改善箇所説明図

(不具合箇所②)

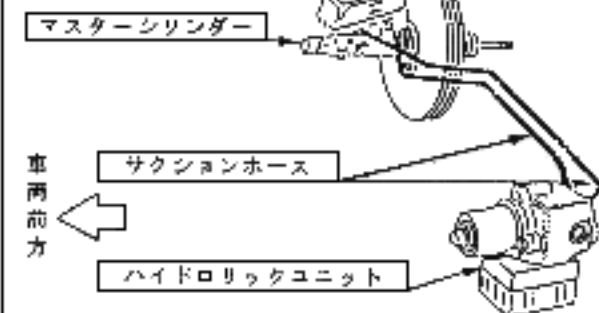
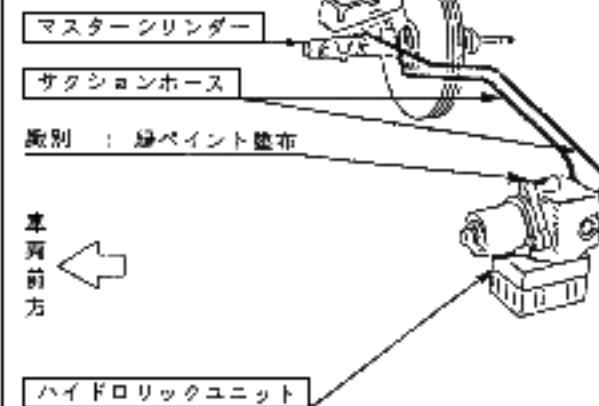
基準不適合箇所

トラクションコントロール装置（滑りやすい路面でのタイヤの空転を防止する装置）のスイッチ部のダイヤフラム（仕切膜）に耐久性が不足しており、そのままの状態で使用を続けると当該スイッチ部からブレーキ油が漏れ制動力が低下するおそれがある。

対策内容

トラクションコントロール装置及び関連部品を対策品と交換する。
